使用前検査申請書の記載内容変更について

東北電原設第15号

女川原子力発電所第2号機使用前検査申請書番号東北電原設第16号(2022年3月30日)

工事の工程に関する説明書

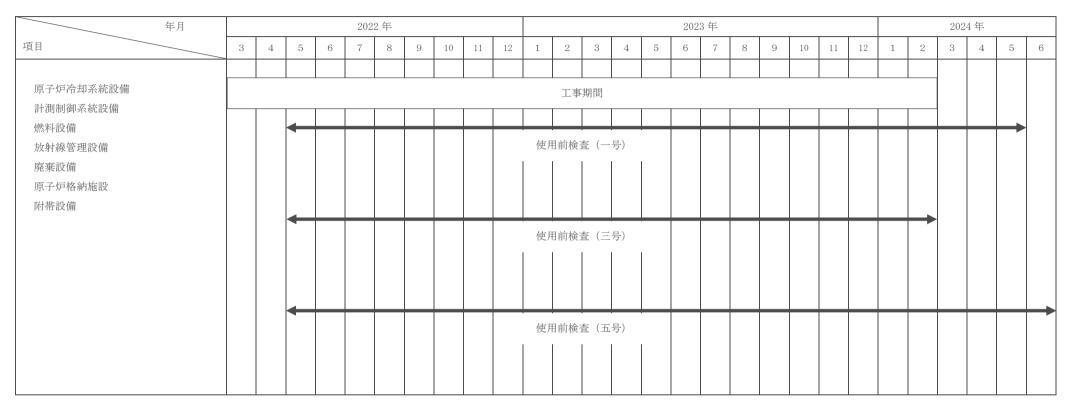
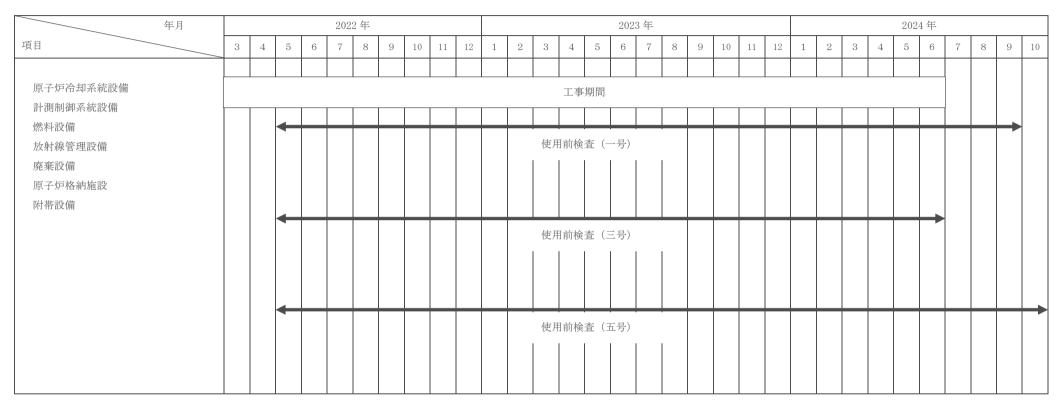
- 2 添付書類(1)工事の工程に関する説明書 添付書類のとおり
- 3 添付書類(2)工事の工程における放射線管理に関する説明書 変更なし
- 2. 変更理由

工事の工程の変更に伴い、「検査希望年月日」、「使用開始予定年月日」および「原子 炉等規制法第43条の3の11第1項の検査のための申請をした場合は、その年月日」を 変更する。
